## ザ・クラッソ コンロ用キャビネットのカウンター固定方法について

**カウンター固定方法** (画は裏貼り材t9mmタイプの場合) 2020年9月より変更

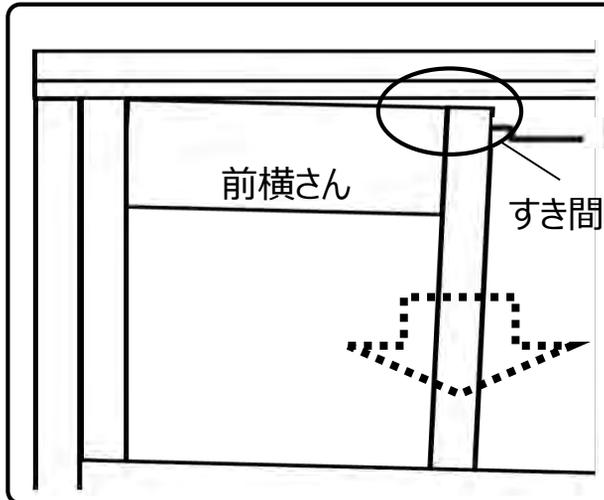
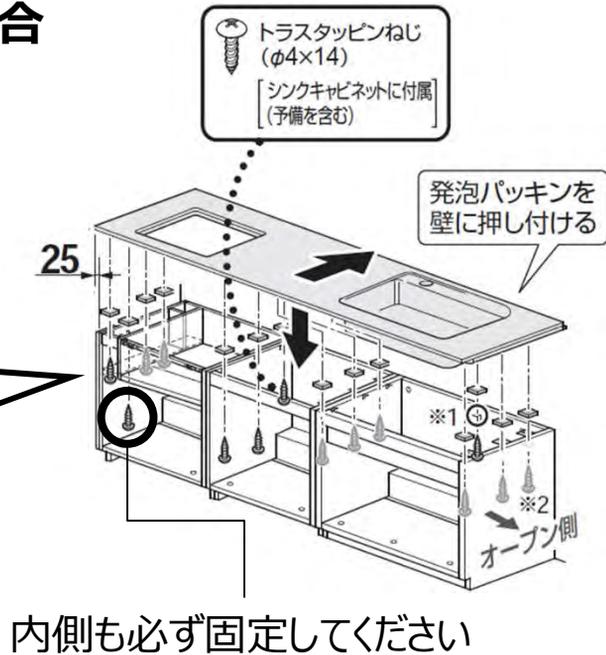
コンロ用キャビネット小引出し部のカウンター固定不足により、小引出しのチリが合わないというご指摘をいただいております。カウンターの固定方法について再確認をお願いいたします。

小引出しコンロキャビネットの場合  
小引出し部のアングルは  
全てカウンター固定すること

### 《不具合事例》

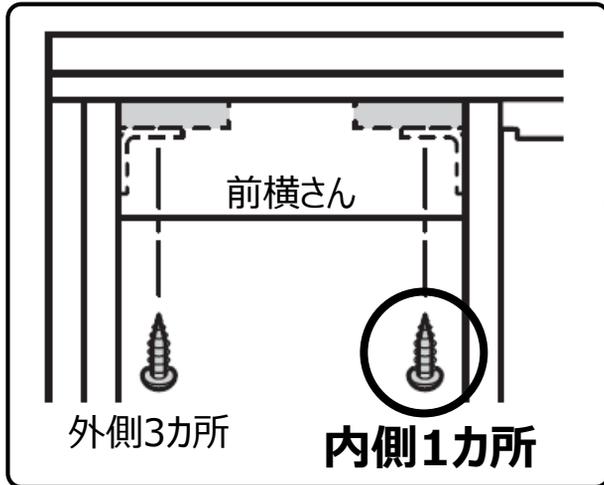
小引出し内側のアングルをカウンター固定していないと、まれに前横さんとカウンターの間にすき間が発生し、小引出しのチリに影響が出ることがあります。
